Informe Consolidado de Solicitud de Aclaraciones, Rectificaciones y/o Ampliaciones Complementario al Estudio de Impacto Ambiental del Proyecto "Desarrollo Futuro DMH"

Nombre del Titular : División Ministro Hales de Codelco Chile
Nombre del Representante Legal : Gonzalo Ignacio Lara Skiba
Dirección : 11 Norte Nº 1291, Villa Exótica

El presente Informe Consolidado de Solicitud de Aclaraciones, Rectificaciones o Ampliaciones al Estudio de Impacto Ambiental del proyecto "**Desarrollo Futuro DMH**", contiene las observaciones generadas en virtud de la revisión de la Adenda.

Figura 244. Diagrama Factor de Erosión en Stock y Botaderos

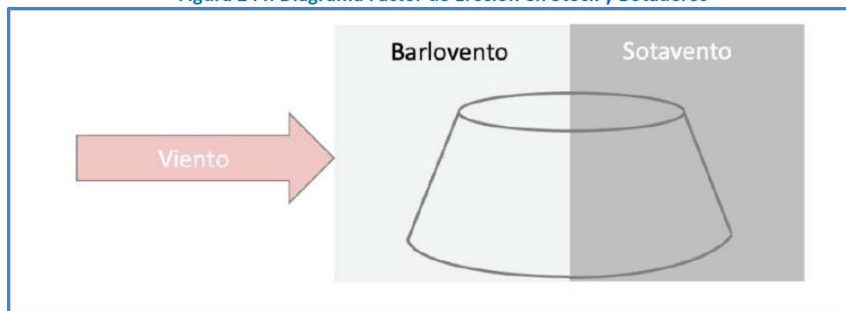
En continuidad a lo expuesto, en el “Apéndice 1. Planillas Estimación de Emisiones” del “Anexo 4-1. Act. Est. De Emisiones” se observa que el Titular realiza para la estimación de “Emisiones DMH -Operación Base” en el cual aplica un criterio de exposición del 100%, por lo cual genera una condición de emisiones base mayor que la condición de estimada en las “Emisiones DMH – operación” (Caso futuro del proyecto).

Bajo este contexto, el diseño de los botaderos para ambos casos debe cumplir con el mismo criterio de acopio, por lo cual el criterio de exposición para ambos casos debe aplicarse el valor del 100%, recalando además que dicho criterio no se aplica en la formulación de la estimación de emisiones. Por lo tanto, se solicita al Titular rectificar la estimación de emisiones para la fase de operación (Base y futura) en la actividad de erosión eólica sin considerar el criterio de exposición utilizado por el titular, esto con motivo de que la respuesta del Titular no justifica la utilización del “*criterio de exposición eólica*”, dado que este criterio reduce en un 50% las emisiones a generar para esta actividad en la fase de operación del proyecto (base y futura). En este contexto, el Titular se encontraría subestimando las emisiones del Proyecto en evaluación.
